建设单位 CLIENT	三明瑞都房地产开发有限公司
工程名称 PROJECT NAME	福建三明瑞都. 山水御园二期
项目工程 ITEM NAME	福建三明瑞都. 山水御园二期
图名 SHEET NAME	总平面图

福建清华建筑设计院有限公司	修改设计通知单 AMENDMENT NOTICE		共 3 页 ／ 第 1 页	
			专业	建筑
	项目工程	三明瑞都·山水御园二期--1#楼	设计编号	11-09-10
	建设单位	三明瑞都房地产开发有限公司	通知单编号

总平面图 1:500

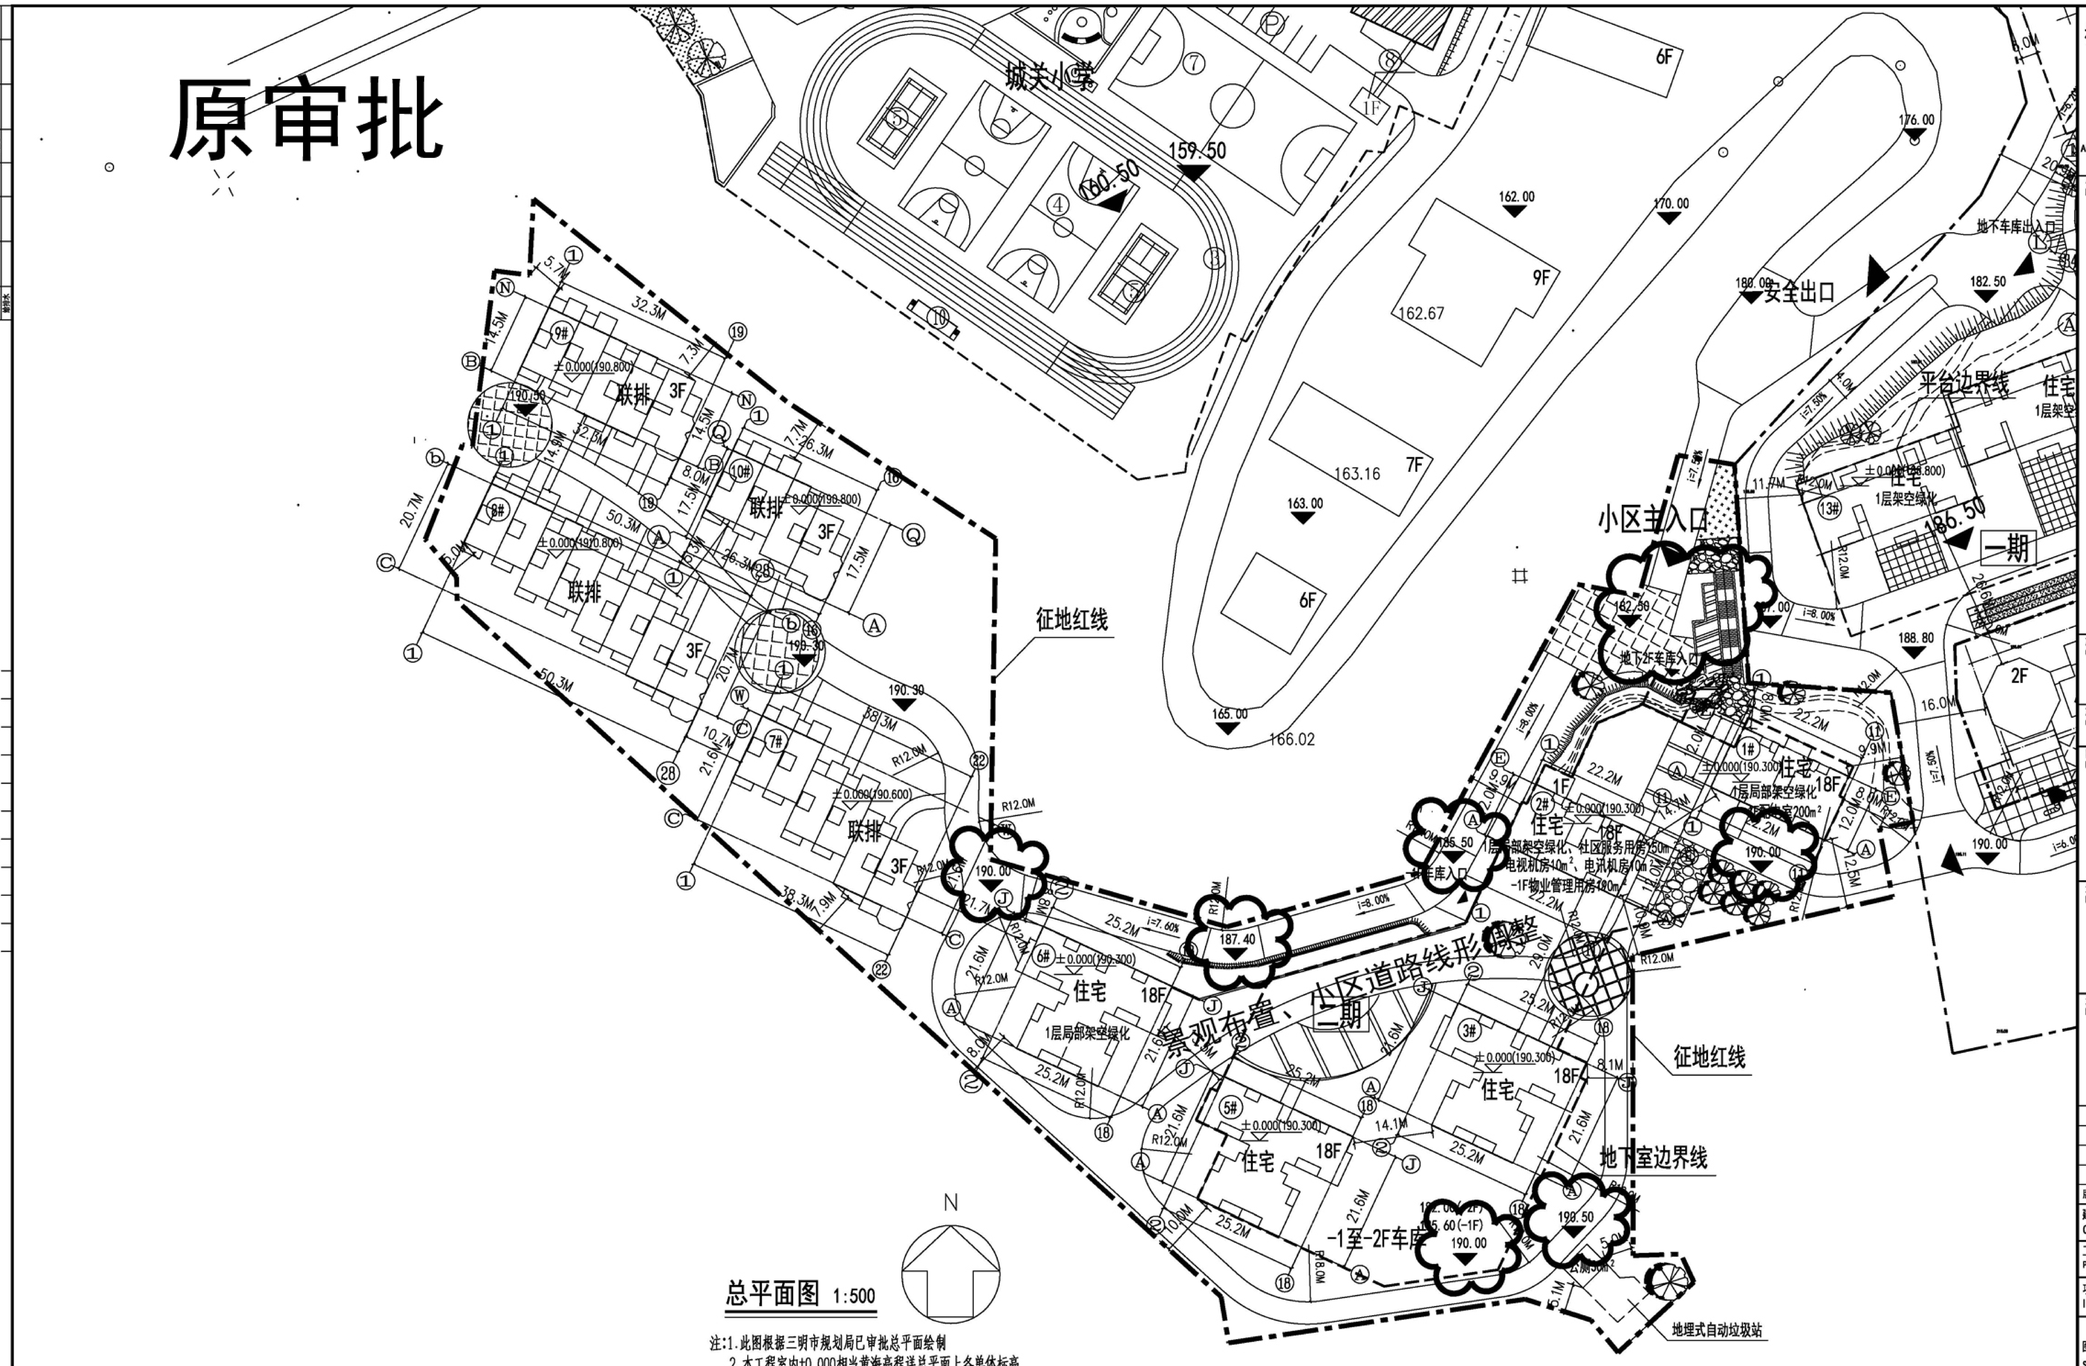
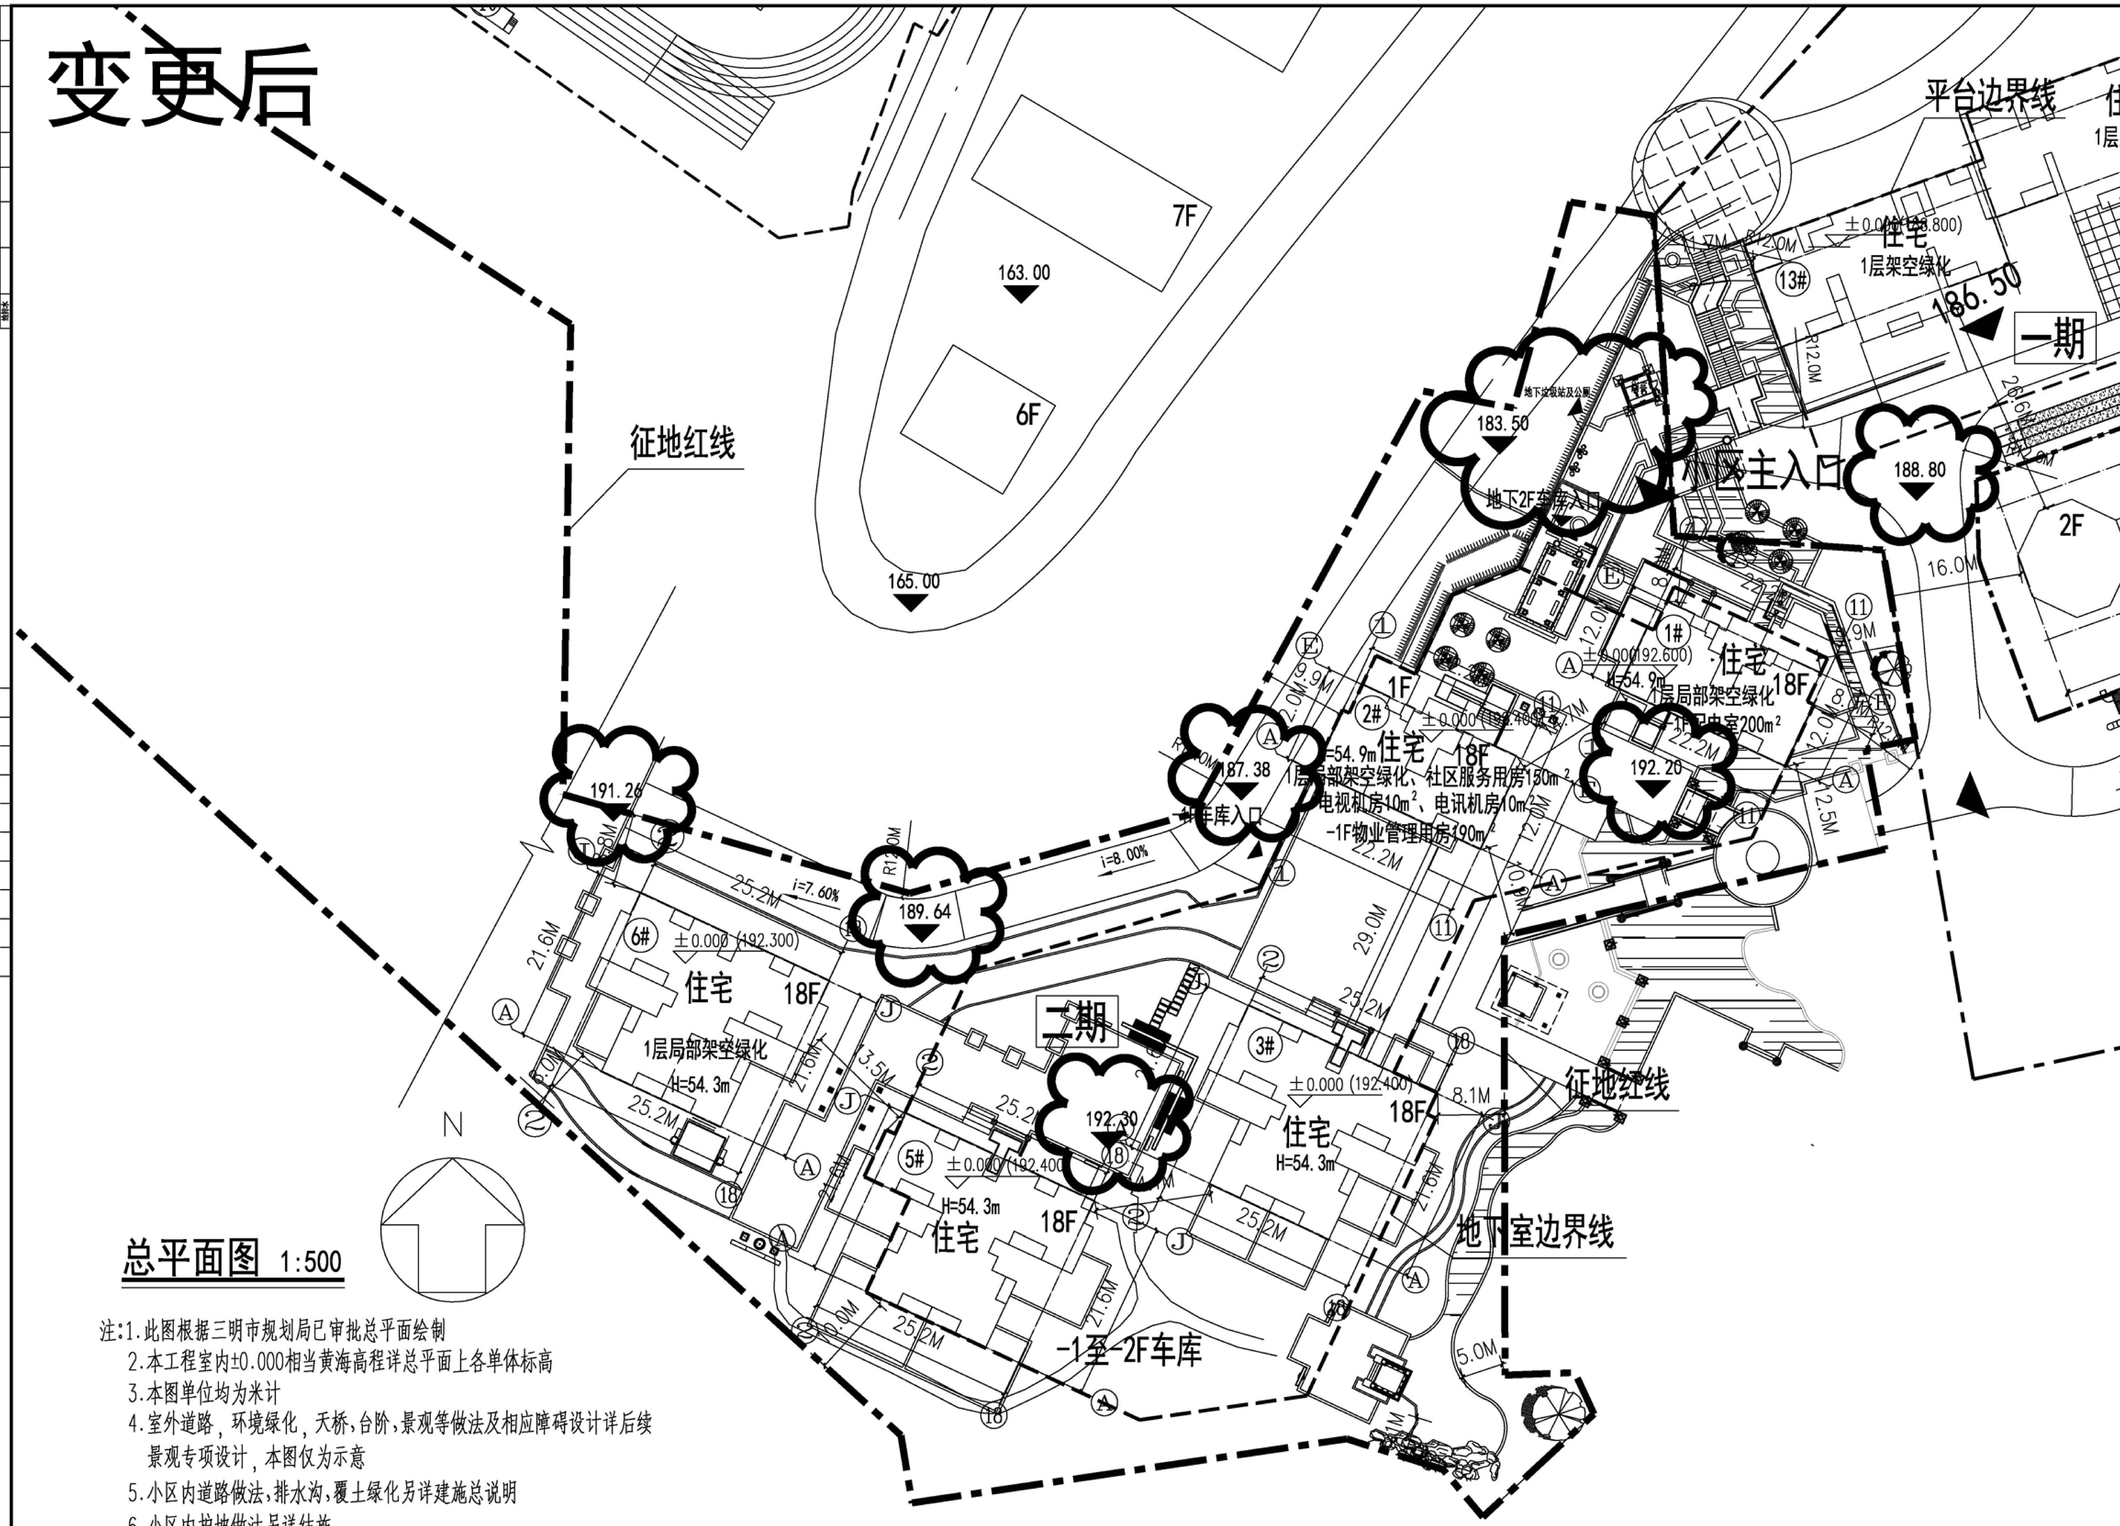
变更后

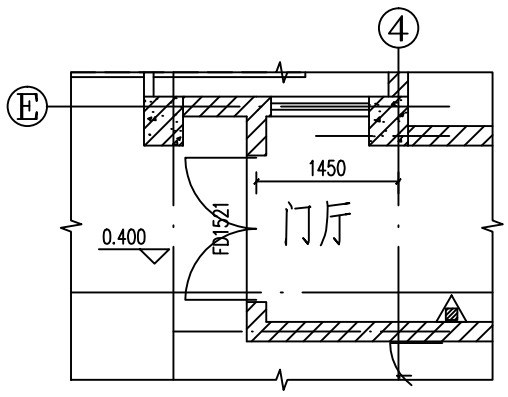
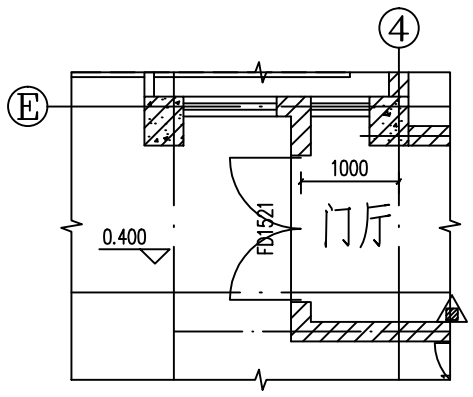
1、门厅左侧门向东移动0.45米，具体详下图。

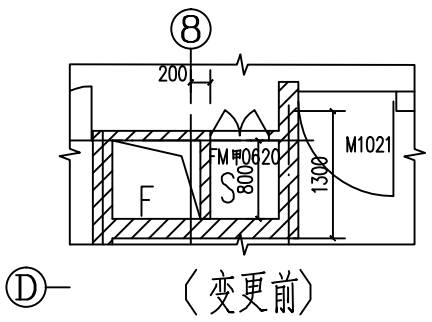
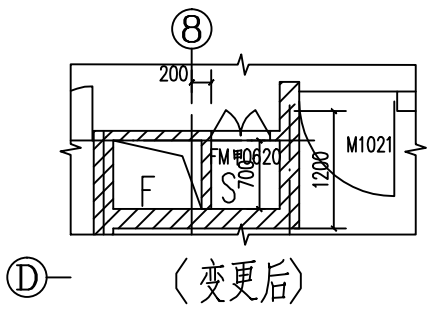
2、风井、水井墙体向Ⓔ轴移动100.

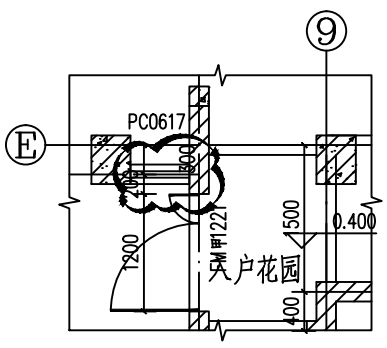
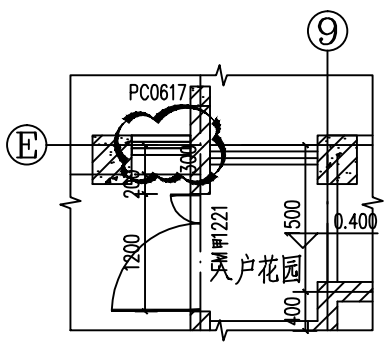
3、玻璃幕墙向北移动0.3米，如下图。

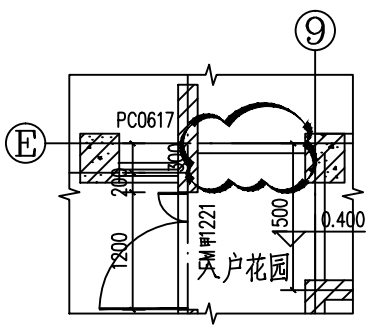
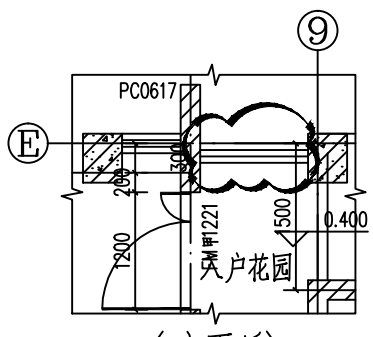
4、入户阳台Ⓔ轴栏杆改为落地玻璃幕墙。

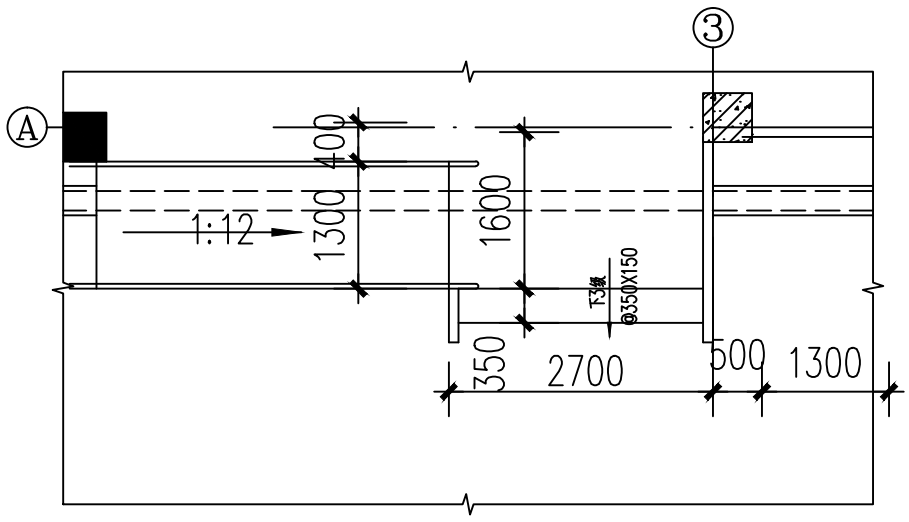
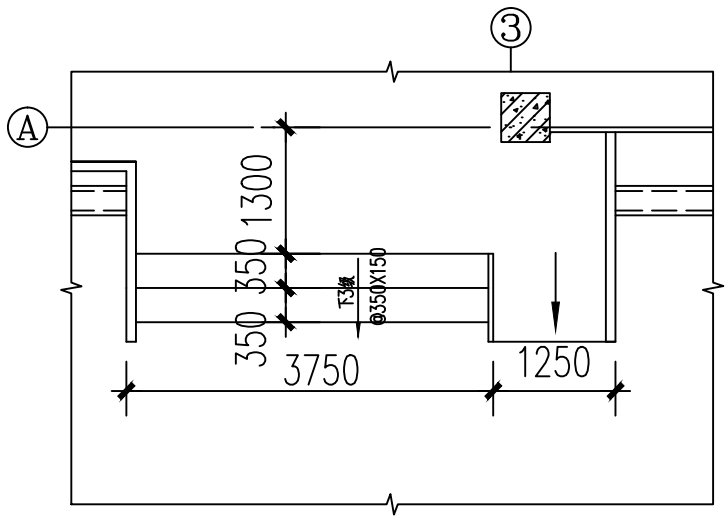
6、出入口台阶及残疾人坡道调整如下。

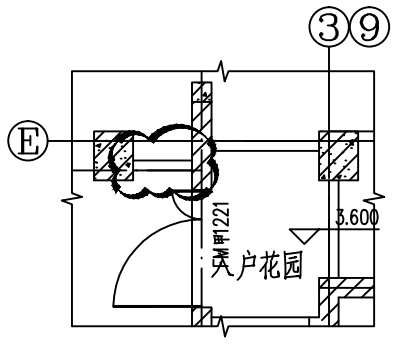
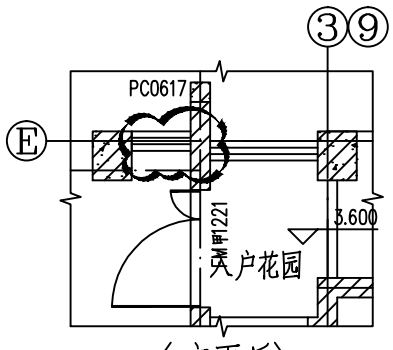
1、前室栏杆改为落地玻璃墙，并向北移动0.3米，

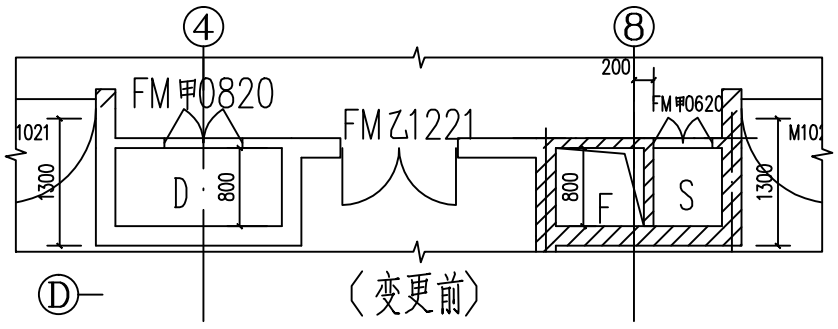
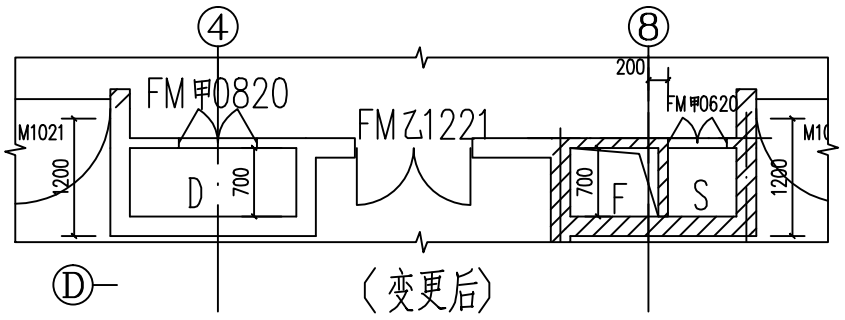
2、电井、风井、水井墙体向Ⓔ轴移动100.

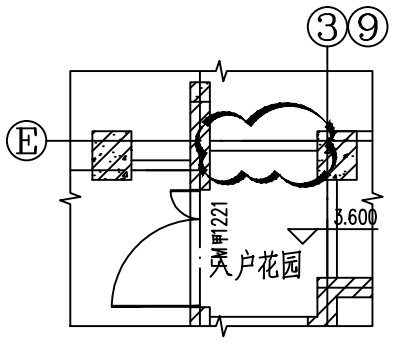
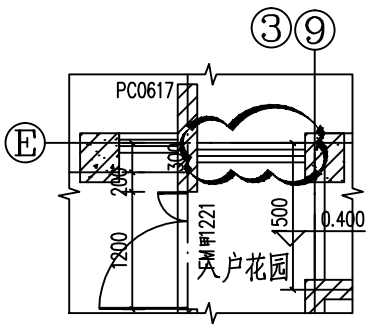
3、入户阳台Ⓔ轴栏杆改为落地玻璃幕墙。

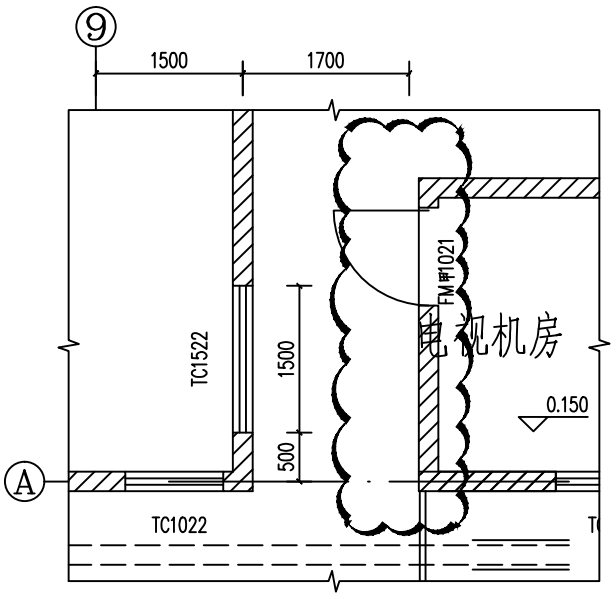
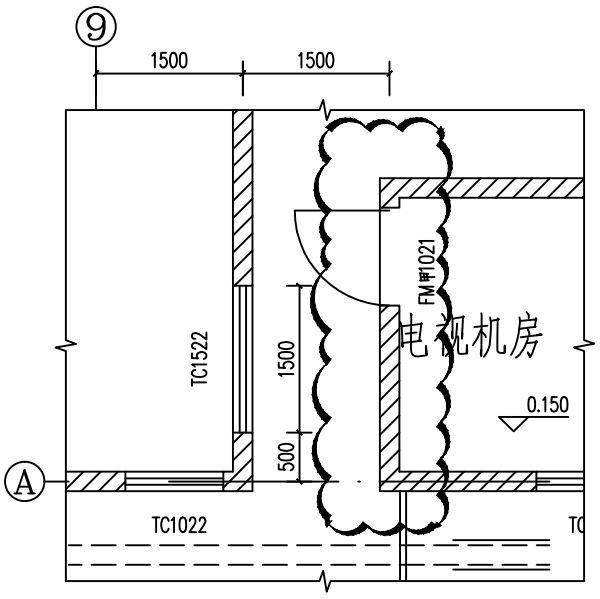
1、电视机房墙体向西移动0.2米，详下图。

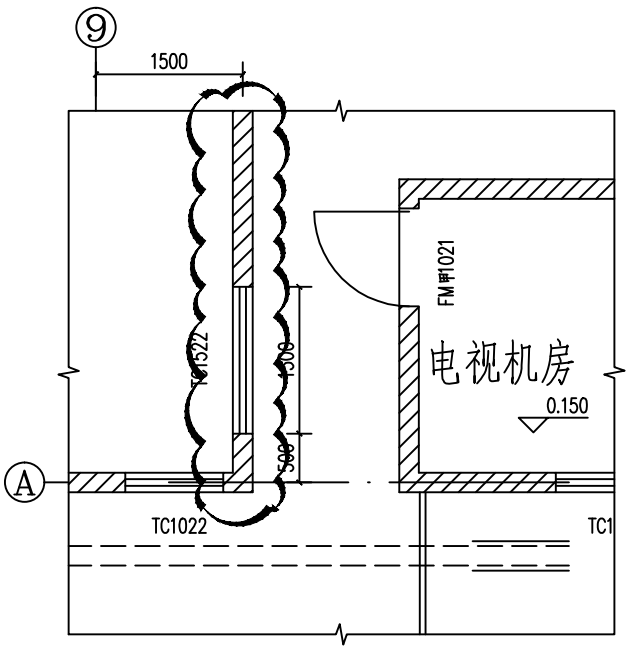
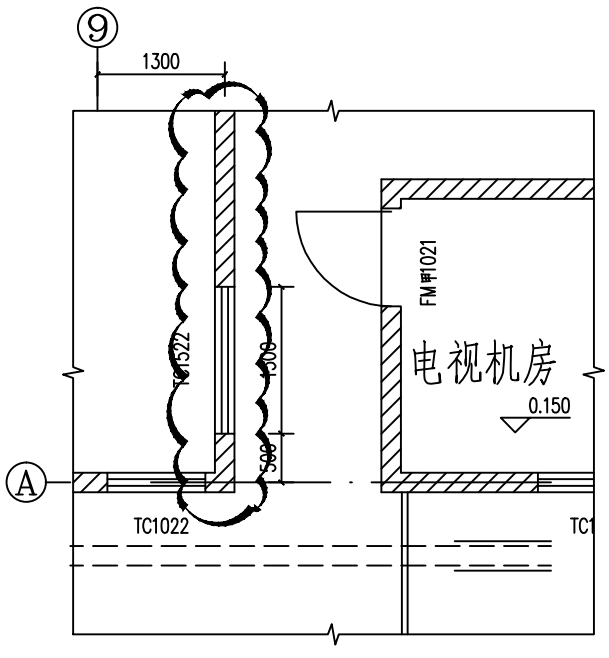
2、社区服务用房墙体向西移0.2米，计容面积减少1.08平方米，详下图。

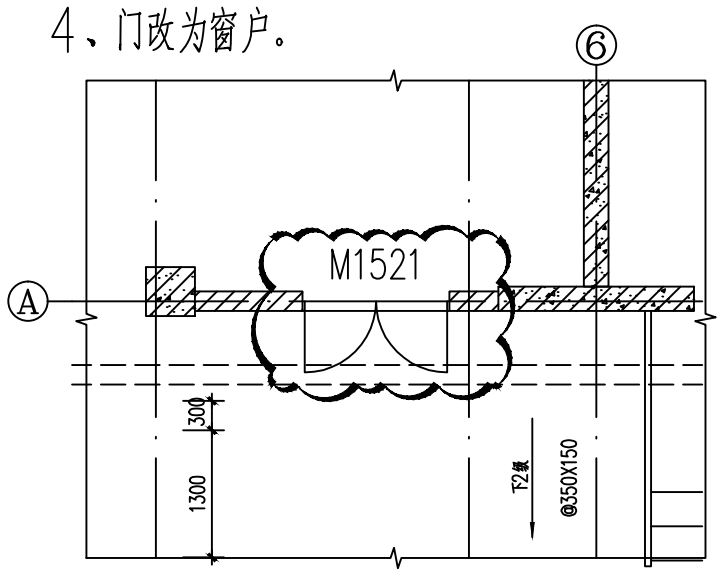
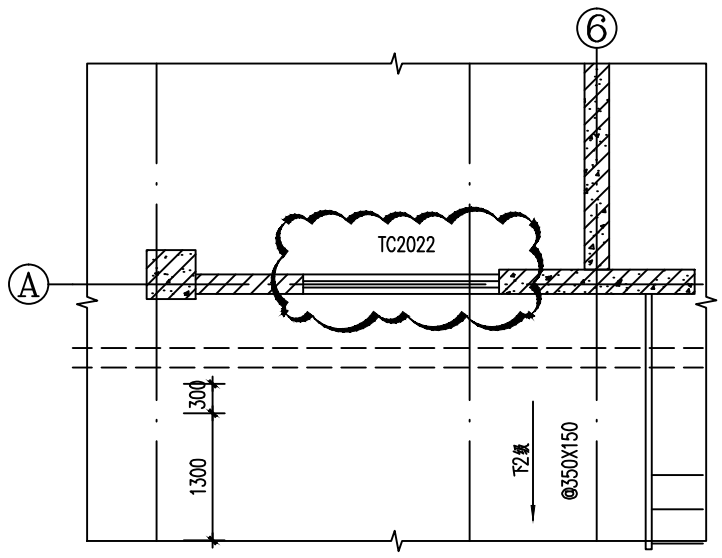
4、门改为窗户。
